ANLAGE zu TOP 13.1 vom 9.6.05

Betr.: Bebauungs- und Gestaltungsplan Neu-Schürkesfeld

**Bebauungsplan Nr. 234, Meerbusch-Strümp, Neu-Schürkesfeld**

GARTENANSICHT

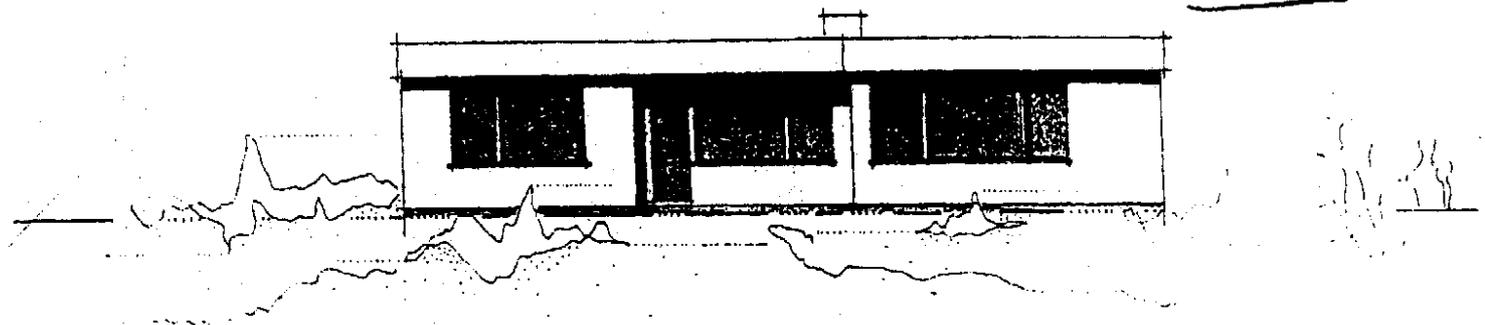
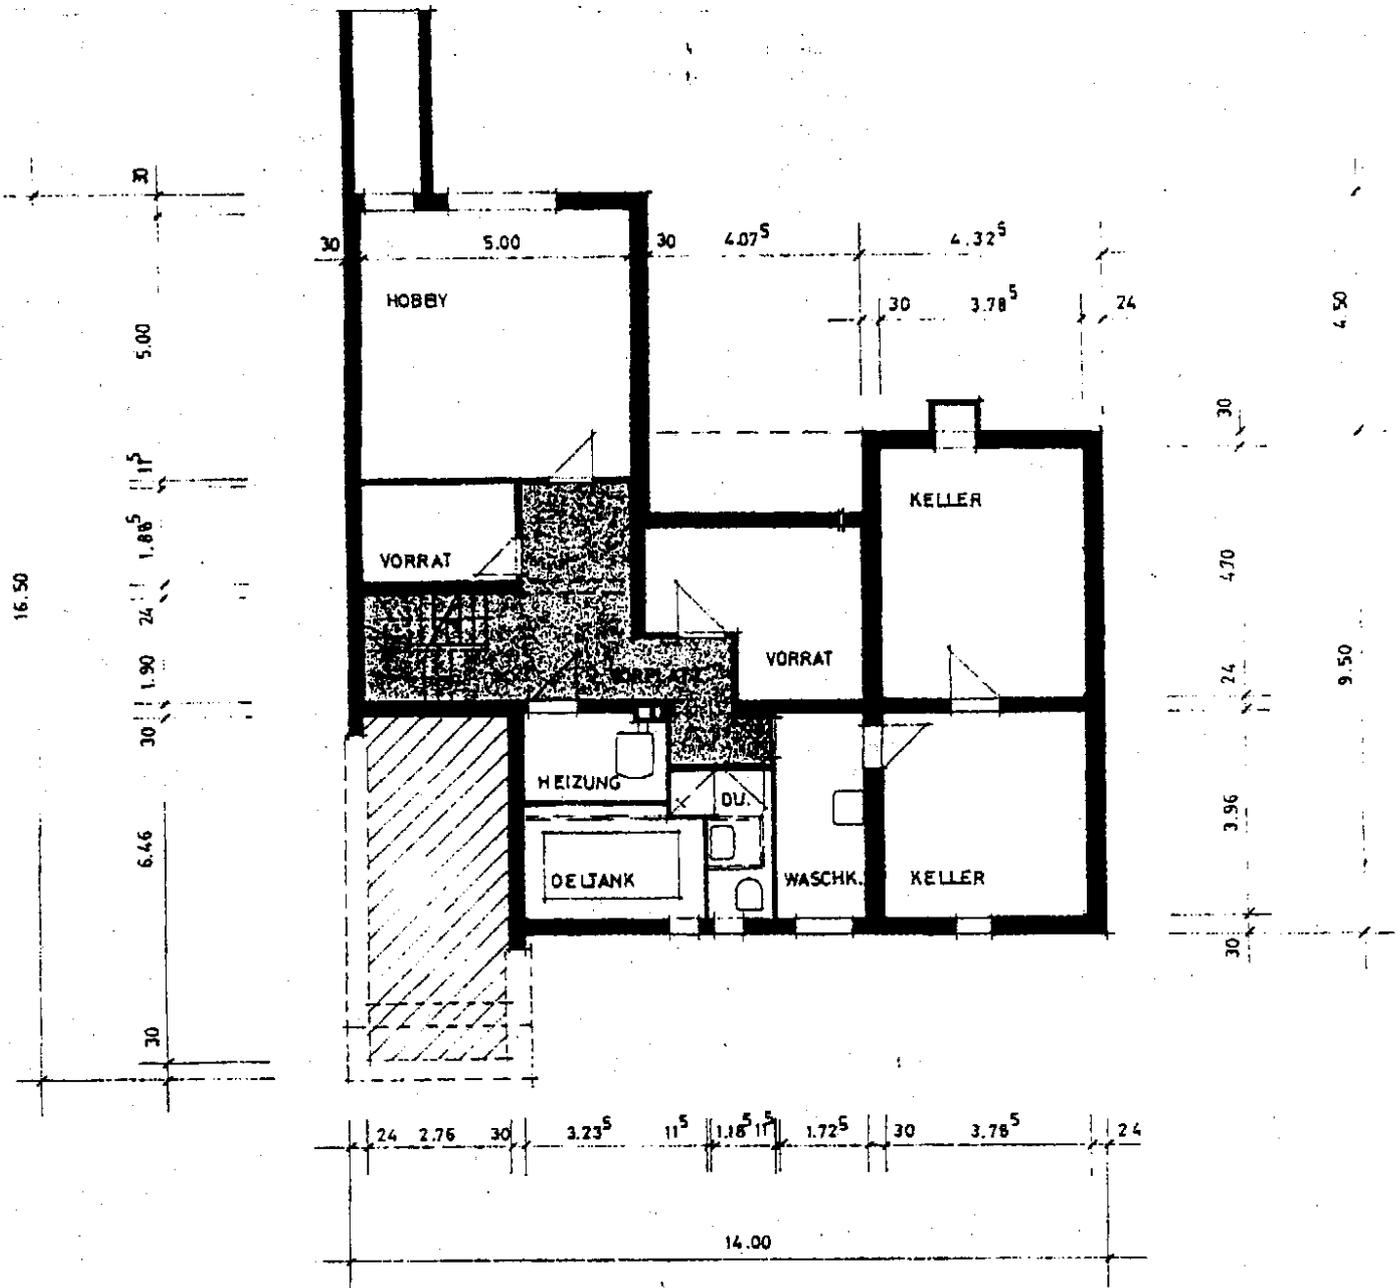
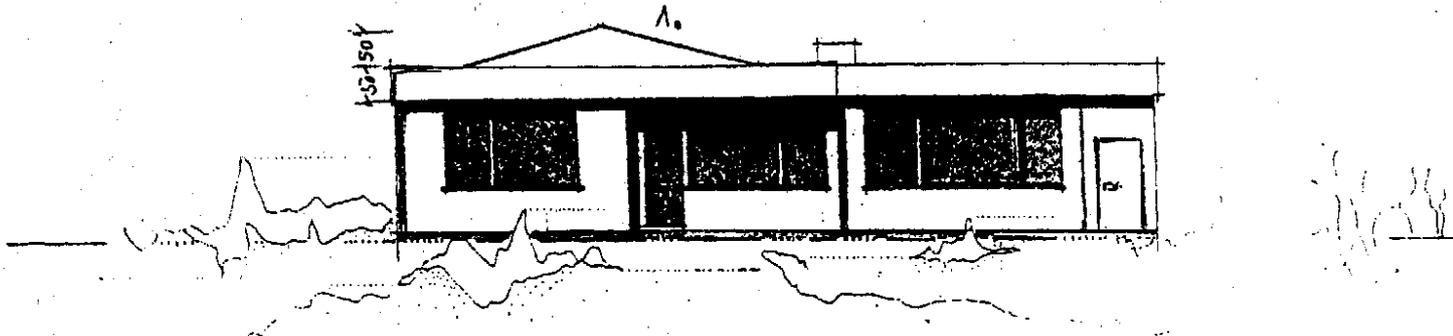
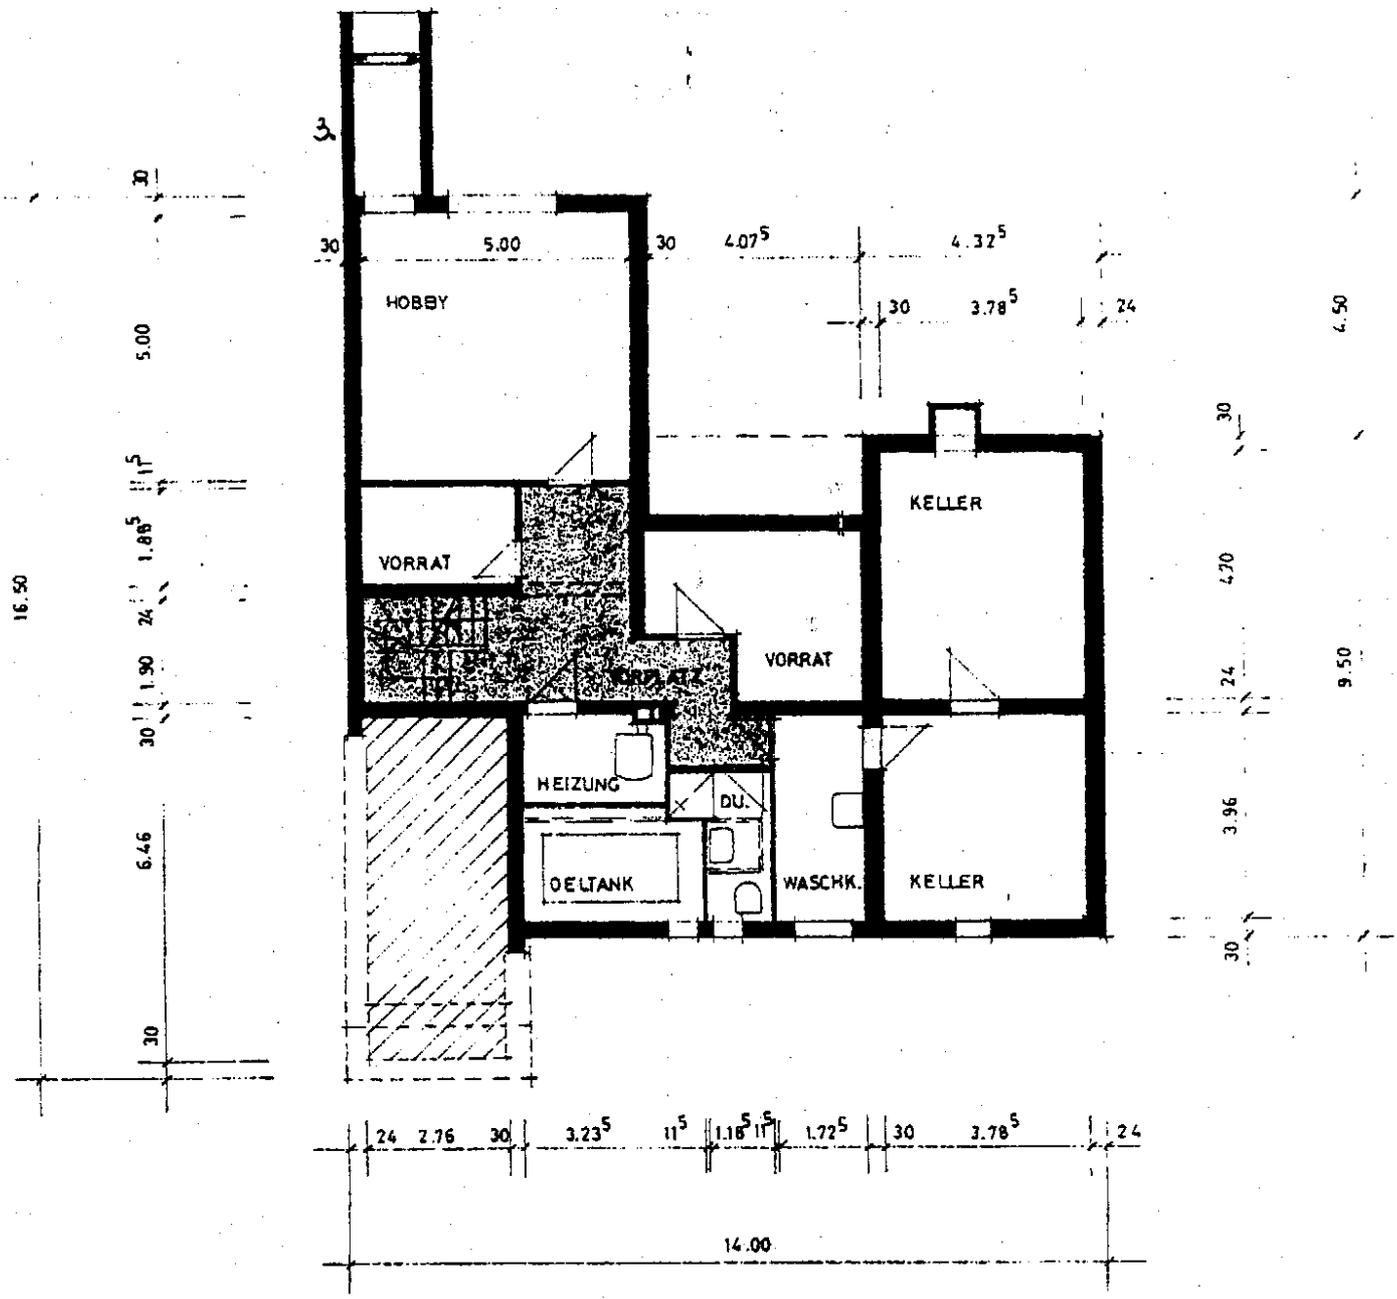
Ich beantrage, dass in den Bebauungsplan No. 234 die gemäss beiliegenden Zeichnungen (**vorher / nachher**) dargestellten Änderungen aufgenommen werden und dann, falls erforderlich, von den künftigen Eignern/Bewohnern bauantraglich zur Genehmigung gestellt werden können.

1. Umwandlung der offenen Terrasse zu einem zusätzlichen Wintergarten ähnlichen Wohnraum, der nach allen Seiten mit Wärmeisolierverglasung umgebaut ist. Das Dach wird an der Spitze ca. 50 cm das Flachdach überragen und aus Glas-Segment-Teilen ausgeführt sein.
2. Die vorhandene Garage wird zu einem Büro umfunktioniert.
3. Bereits jetzt ist der Aufgang vom Hobbyraum im Keller zum Garten durch eine Betonplatte verschlossen. Auf dem Sockel wurde ein kleiner Lagerraum für die Aufnahme der notwendigen Gartengeräte im Baustil wie das übrige Haus geschaffen, da sonst der Rasenmäher jedes Mal von der Garage durch das Wohnzimmer zum Garten getragen werden musste.

VORHER

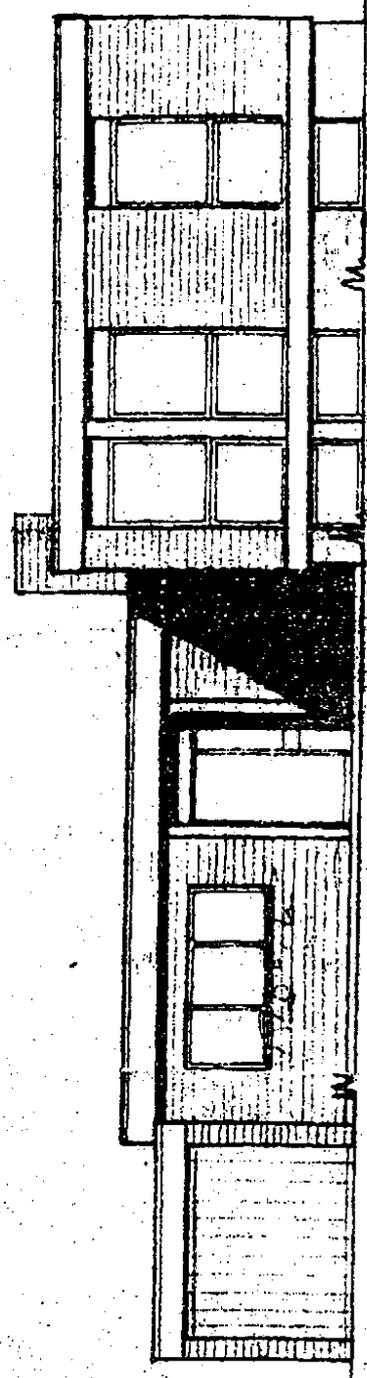
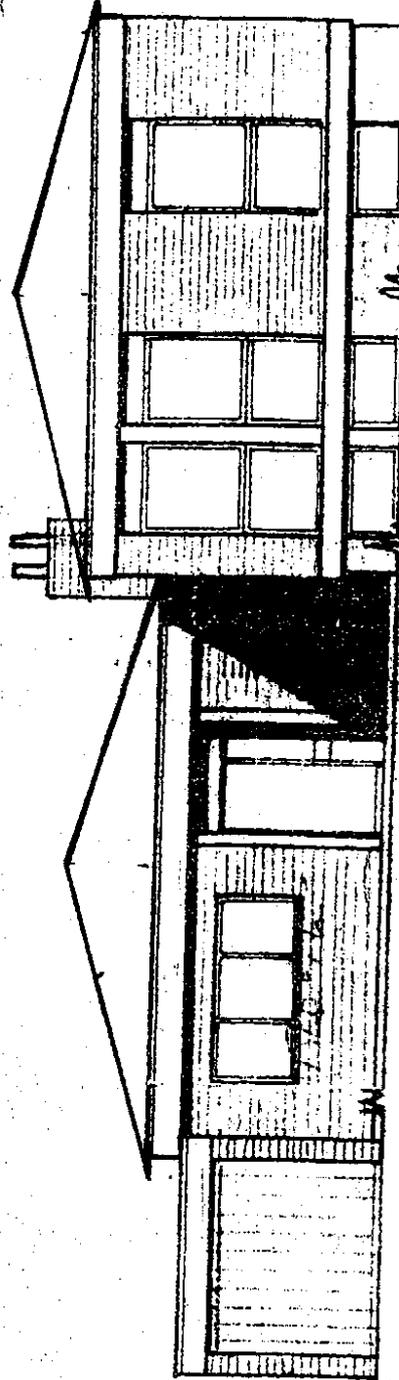
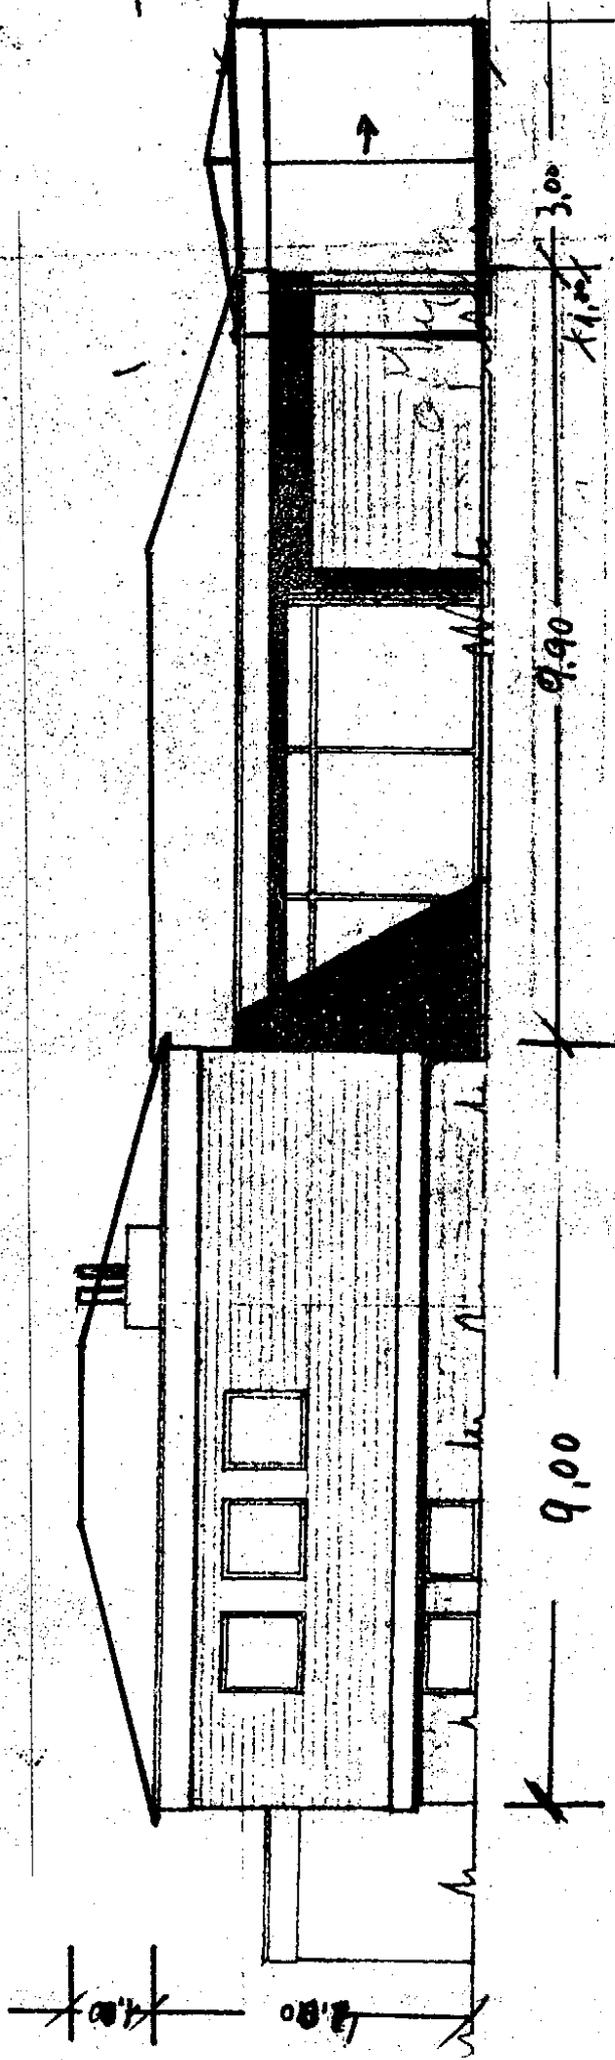
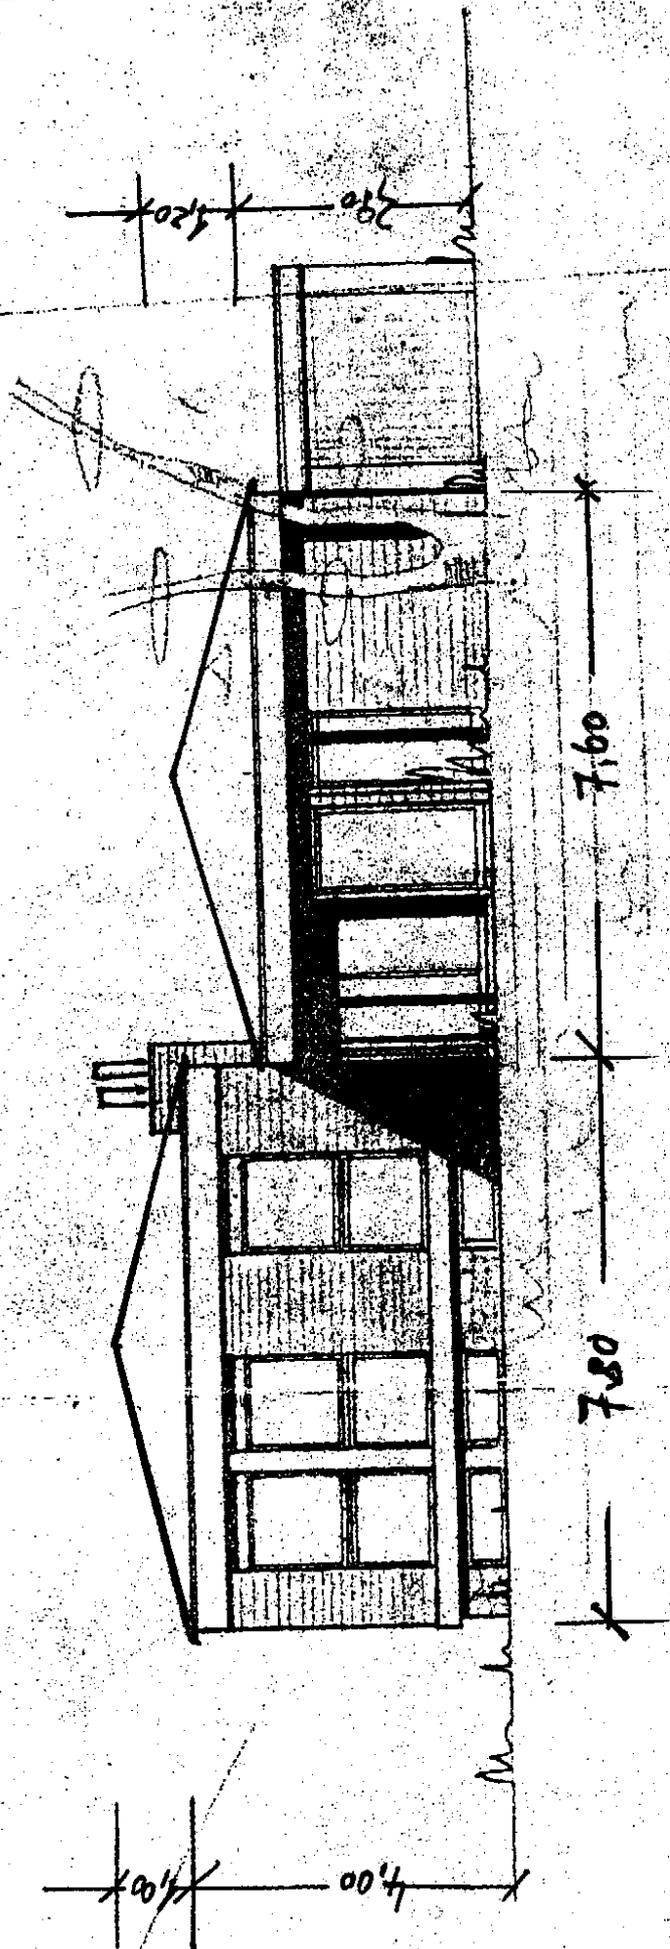
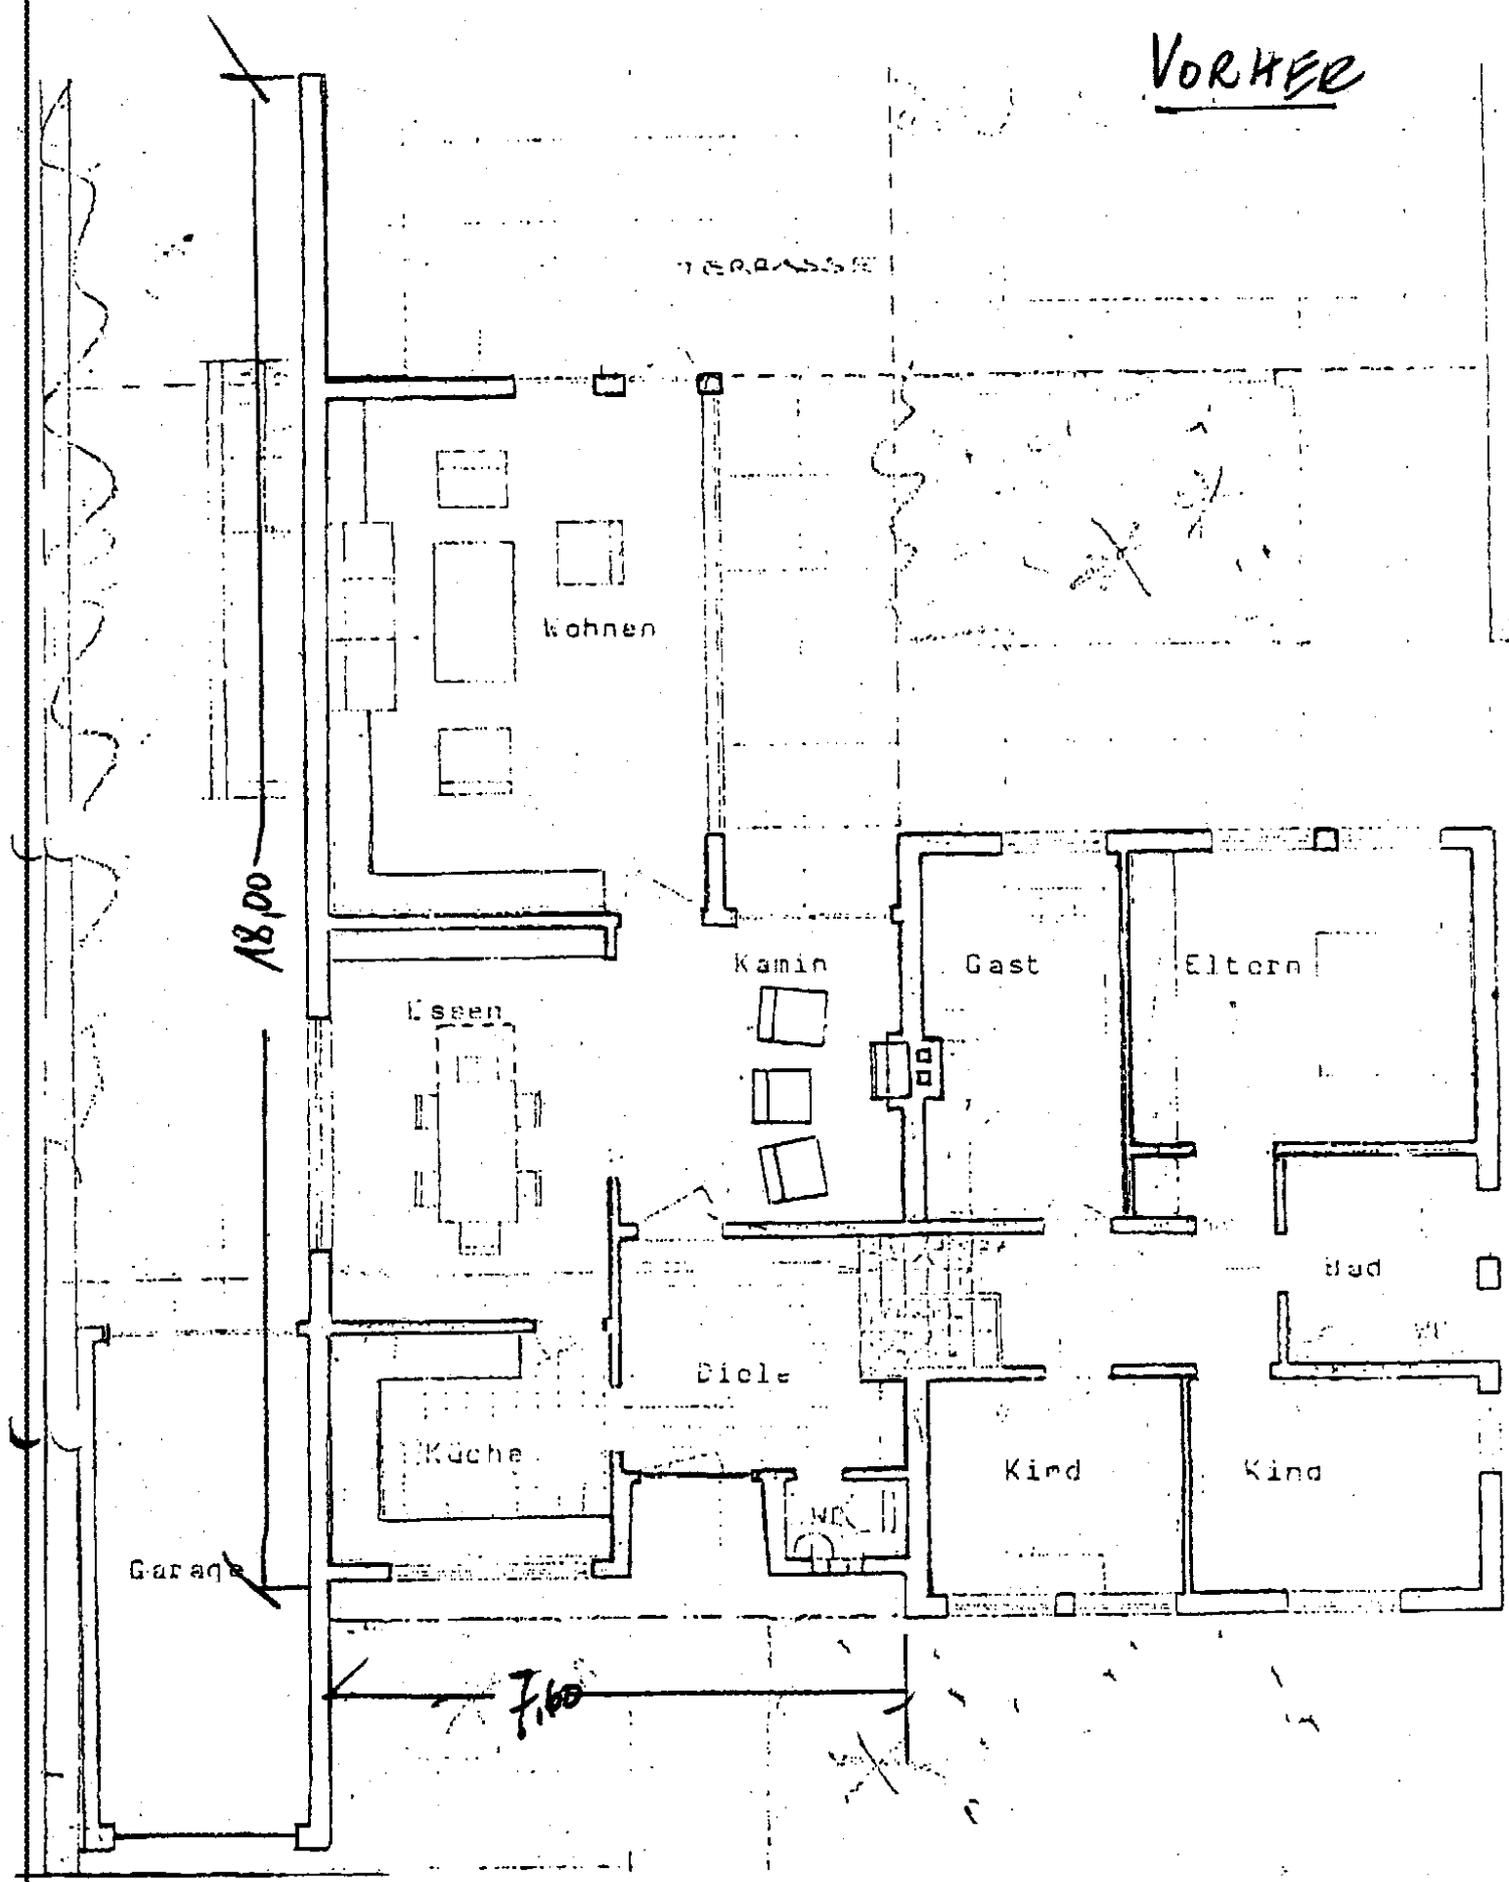
Aus diesem Grunde beantrage ich, im Anschluss an die nächste Dachsanierung das alte Flachdach alternativ durch eine flaches Sattel- bzw. Walmdach ersetzen zu dürfen, wie dies bereits in unmittelbarer Nachbarschaft geschehen ist.

Mein Bungalow ist freistehend und zu allen Seiten sind bereits Häuser mit Giebeldächern vorhanden. Bitte teilen Sie mir mit, welche Bauhöhe für die gemäss in meinen Skizzen dargestellten Dächer maximal erlaubt ist.

Desweiteren bitte ich um Genehmigung für den Bau eines Garten- und Gewächshauses in Glas-Segment-Bauweise gemäss beiliegender Skizze.

Ich beantrage deshalb, dass in den Bebauungsplan No. 234 die gemäss beiliegenden Zeichnungen (vorher / nachher) dargestellten Änderungen aufgenommen werden und dann, falls erforderlich, von den künftigen Eignern/Bewohnern bauantraglich zur Genehmigung gestellt werden können.
